**Verslag huishoudelijke elektrische installatie op laagspanning en zeer lage spanning****Algemeen:**

Referentie: 009-20260616-01	Datum controle: 16/06/2026
Keurder: 009

Eigenaar:	Onbekend	EAN-code:	Onbekend
Adres installatie:	Winkel 92, 1780 - Wemmel	Nummer teller(s):	69498921
		Distributienetbeheerder installatie:	Fluvius
Datum uitvoering installatie:			
☐ Vóór 01/10/1981			
☒ Tussen 01/10/1981 en 01/06/2020			
☐ Vanaf 01/06/2020			
Type:			
☒ Wooneenheid ☐ Niet-huishoudelijk ☐ PV ☐ Batterij ☐ Laadpaal

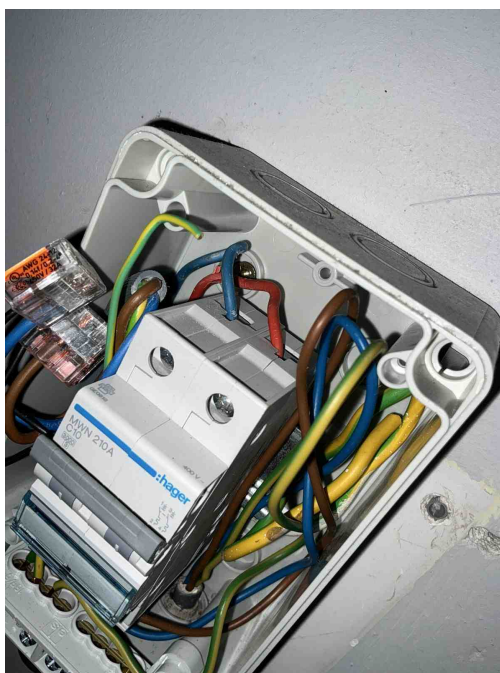
T21 - Het elektrisch materieel is niet geplaatst volgens de voorschriften van de fabrikant/ regels van goed vakmanschap . (Boek 1: 1.4.1.3)

Opmerking: Ophanging vijzen niet afgedekt, camaansluiting niet afgedekt,

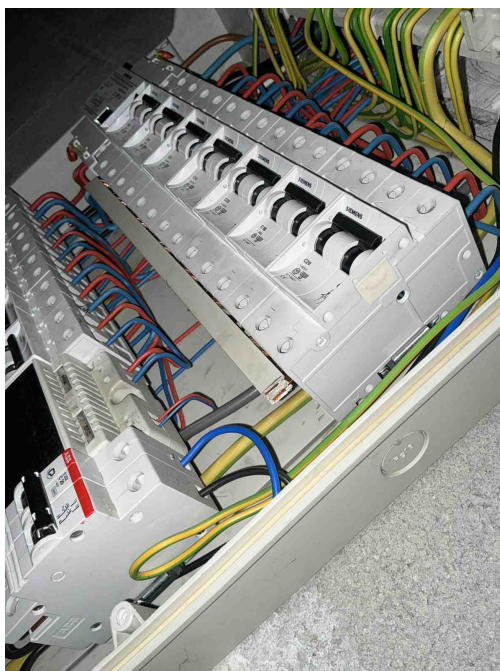
T21 - Het elektrisch materieel is niet geplaatst volgens de voorschriften van de fabrikant/ regels van goed vakmanschap . (Boek 1: 1.4.1.3)

Opmerking: Ophanging vijzen niet afgedekt, camaansluiting niet afgedekt,

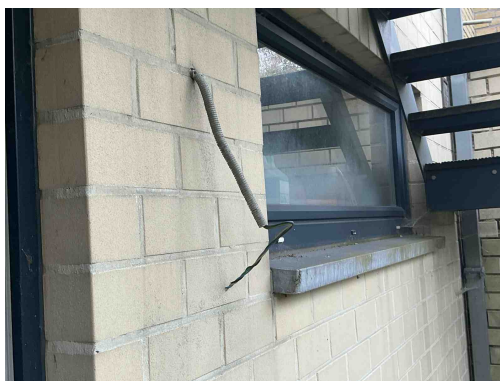
T21 - Het elektrisch materieel is niet geplaatst volgens de voorschriften van de fabrikant/ regels van goed vakmanschap . (Boek 1: 1.4.1.3)

Opmerking: Ophanging vijzen niet afgedekt, camaansluiting niet afgedekt,

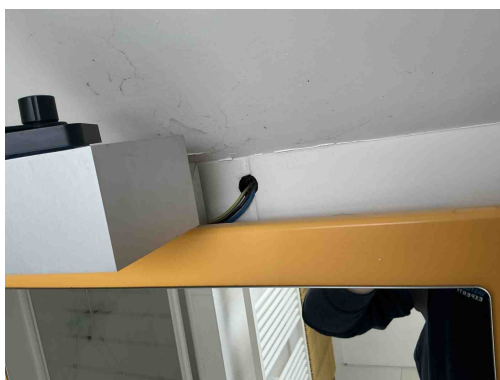
C21 - Het gebruik van geleiders van het type VOB, zonder bijkomende afscherming is niet toegestaan (Boek 1: 5.2.9.6).

C28 - Niet gebruikte leidingen onder spanning zijn niet op een degelijke manier geïsoleerd of verwijderd (Boek 1: 4.2.1.1).

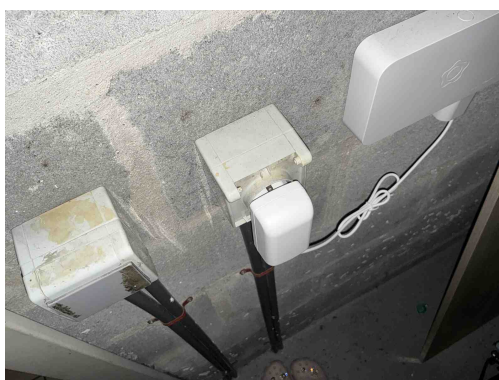
B17 - De voedingsspanning is niet op elk bord vermeld (Boek 1: 3.1.3.3).

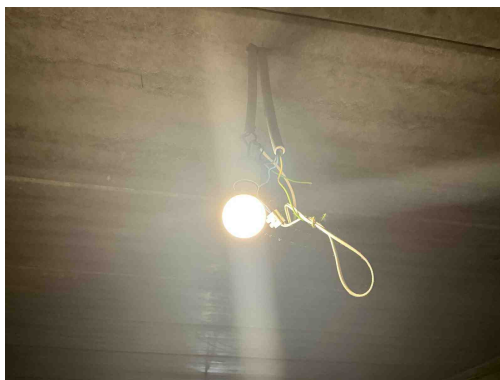
C35 - Er zijn doorverbindingen gemaakt met lusterklemmen; er kon niet aangetoond worden dat deze klemmen geschikt zijn voor de aanwezige spanning, stroom en draadsectie en dat ze "CE" zijn (Boek 1: 1.4.2.1.).

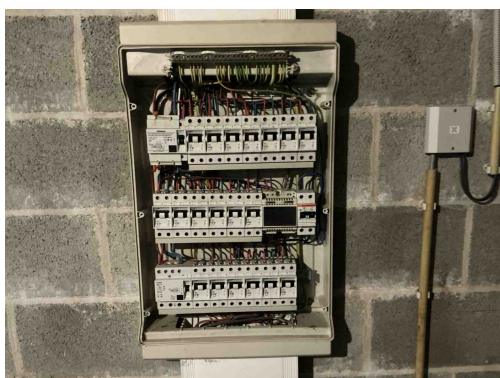
C35 - Er zijn doorverbindingen gemaakt met lusterklemmen; er kon niet aangetoond worden dat deze klemmen geschikt zijn voor de aanwezige spanning, stroom en draadsectie en dat ze "CE" zijn (Boek 1: 1.4.2.1.).
